**Informe Consolidado Complementario de Solicitud de Aclaraciones, Rectificaciones y/o
Ampliaciones a la Declaración de Impacto Ambiental del proyecto
“Ampliación en SE Don Goyo, Seccionamiento Línea Nueva Pan de Azúcar - Punta Sierra y
Bypass Línea 2x220 kV Pan de Azúcar - La Cebada”.**

Nombre del Titular : SONNEDIX DON GOYO TRANSMISION S.A.
Nombre del Representante Legal : Sergio Alfredo Del Campo Fayet.
Dirección : Magdalena 140, Oficina N°601, Región Metropolitana de Santiago.

Figura 1: Layout actualizado en Adenda DIA "Ampliación en S/E Don Goyo, Seccionamiento línea Nueva Pan de Azúcar-Punta Sierra y Bypass Línea 2x220 kV Pan de Azúcar-La Cebada".

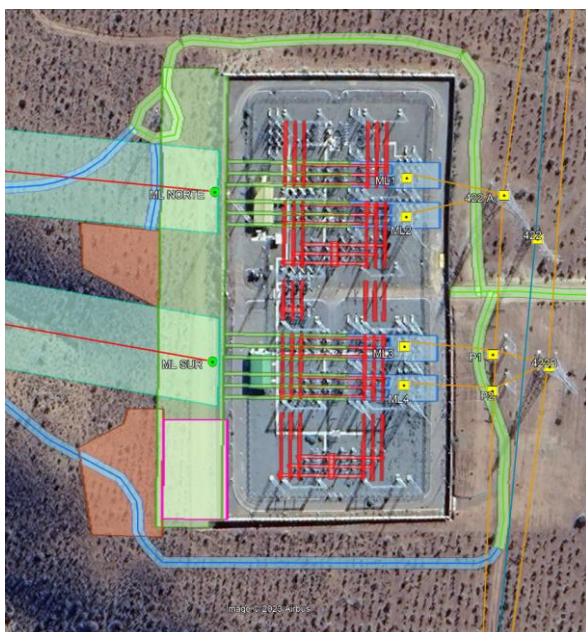
- a) En la descripción de la DIA del proyecto “Nueva Línea 2x220 kV Don Goyo-La Ruca” se indica que “*El trazado de la línea de transmisión en evaluación se inicia en el marco de línea de la S/E Don Goyo [...]*” y, además, como obras permanentes del referido proyecto se incluyen dos estructuras correspondientes a dos marcos de línea (“ML DGI” y “ML DG2”) localizados al interior de la subestación Don Goyo desde los cuales se inicia la línea 2x220 kV “Don Goyo-La Ruca”. Por otra parte, cabe tener presente las siguientes imágenes de los *layouts* de ambos proyectos:

b) Respecto de las imágenes anteriores, extraídas de los *layouts* actualizados de ambos proyectos en sus correspondientes Adenda, es posible señalar que, además de los marcos de línea y tramos de líneas del proyecto “*Nueva Línea 2x220 kV Don Goyo-La Ruca*” que se localizarán al interior de la subestación Don Goyo (con y sin la presente ampliación), también se implementarán obras temporales y permanentes que se sobrepondrán durante las fases de desarrollo (al menos durante las respectivas fases de construcción) de ambos proyectos. Lo anterior, considerando las cronologías de las correspondientes fases de construcción actualizadas en sus Adendas, a saber: desde diciembre 2023 a diciembre 2024 la “*Nueva Línea 2x220 kV Don Goyo-La Ruca*” y desde marzo 2024 a noviembre 2024 la “*Ampliación en S/E Don Goyo, Seccionamiento línea Nueva Pan de Azúcar-Punta Sierra y Bypass Línea 2x220 kV Pan de Azúcar-La Cebada*”. Las referidas sobreposiciones corresponden a las siguientes:

i. Tramos de caminos exteriores permanentes de ambos proyectos que se cruzan en el sector suroeste de la subestación Don Goyo. Además, el respectivo camino en este sector correspondiente a la “*Nueva Línea 2x220 kV Don Goyo-La Ruca*” se sobrepone a la plaza de tendido temporal suroeste contigua a la ampliación del recinto de la subestación de la “*Ampliación en S/E Don Goyo, Seccionamiento línea Nueva Pan de Azúcar-Punta Sierra y Bypass Línea 2x220 kV Pan de Azúcar-La Cebada*”.

ii. Torre 1 permanente y su plataforma de construcción temporal del proyecto “*Nueva Línea 2x220 kV Don Goyo-La Ruca*” se sobreponen a la plaza de tendido temporal suroeste contigua a la ampliación del recinto de la subestación de la “*Ampliación en S/E Don Goyo, Seccionamiento línea Nueva Pan de Azúcar-Punta Sierra y Bypass Línea 2x220 kV Pan de Azúcar-La Cebada*”, todas estas ubicadas en el sector suroeste de la subestación Don Goyo.

iii. Cancha de tendido “C1” de la “*Nueva Línea 2x220 kV Don Goyo-La Ruca*” se encuentra contigua al norte de la plaza de tendido temporal suroeste contigua a la ampliación del recinto de la subestación de la “*Ampliación en S/E Don Goyo, Seccionamiento línea Nueva Pan de Azúcar-Punta Sierra y Bypass Línea 2x220 kV Pan de Azúcar-La Cebada*” y próxima (20 metros aproximadamente) al límite oeste de la superficie de ampliación del recinto de la subestación “*Don Goyo*”.

iv. La línea aérea de transmisión del proyecto “*Nueva Línea 2x220 kV Don Goyo-La Ruca*” se cruza con las dos secciones de la línea “*Nueva Pan de Azúcar-Punta Sierra*” antes del ingreso de estas a la subestación “*Don Goyo*”.

Figura 4: En verde, parte de las áreas de influencia (AI) de flora, vegetación y fauna del proyecto "Nueva Línea 2x220 kV Don Goyo-La Ruca" en sector proyecto "Ampliación en S/E Don Goyo, Seccionamiento línea Nueva Pan de Azúcar-Punta Sierra y Bypass Línea 2x220 kV Pan de Azúcar-La Cebada".

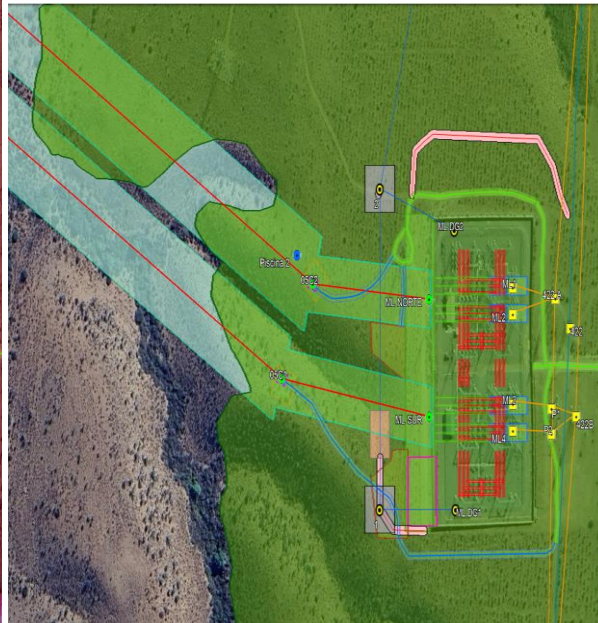
c) Por otra parte, algunas de las áreas de influencia (en adelante, AI) del proyecto “*Nueva Línea 2x220 kV Don Goyo-La Ruca*”, respecto de sus partes, obras (temporales y permanentes) y acciones a desarrollarse contiguas, adyacentes y/o próximas al proyecto “*Ampliación en S/E Don Goyo, Seccionamiento línea Nueva Pan de Azúcar-Punta Sierra y Bypass Línea 2x220 kV Pan de Azúcar-La Cebada*”, se sobreponen a las partes, obras (temporales y permanentes) y acciones de este y también a las correspondientes AI asociadas al mismo.
